## 改善箇所説明図

### 基準不適合発生箇所

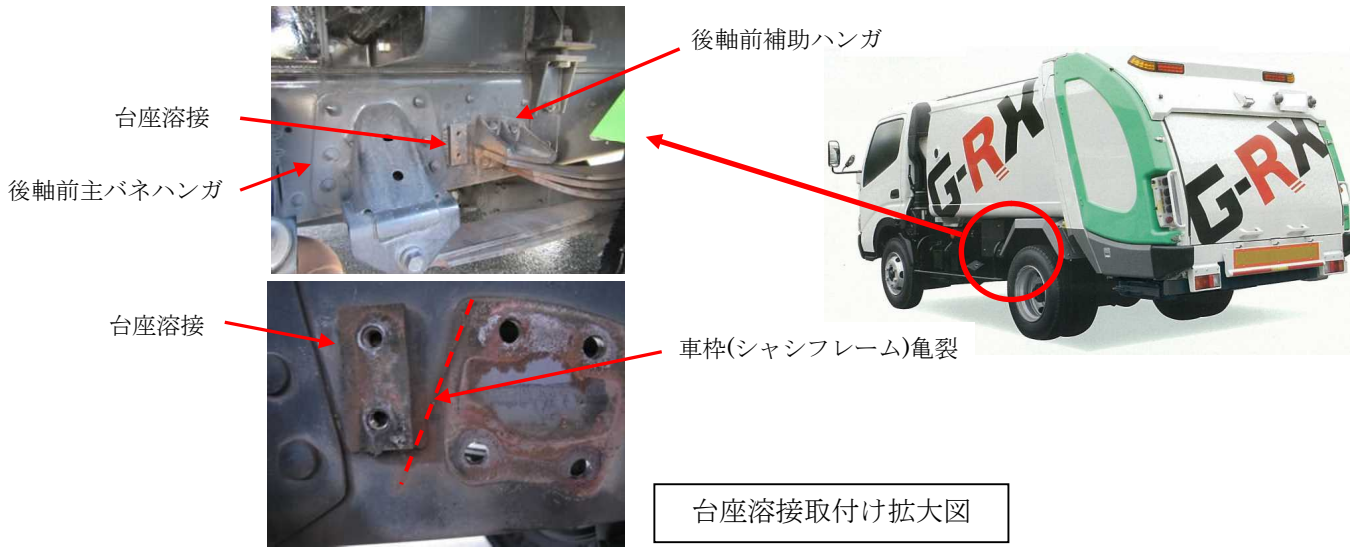
塵芥車の巻込防止装置を取り付けるための台座を車枠に溶接したものがあり、走行時の振動や積載重量の負荷により、台座の溶接部に高い応力が発生することがある。そのため、そのままの状態で使用を続けると高い応力が繰り返し入力され、最悪の場合、台座の溶接部から車枠に亀裂が生じるおそれがある。
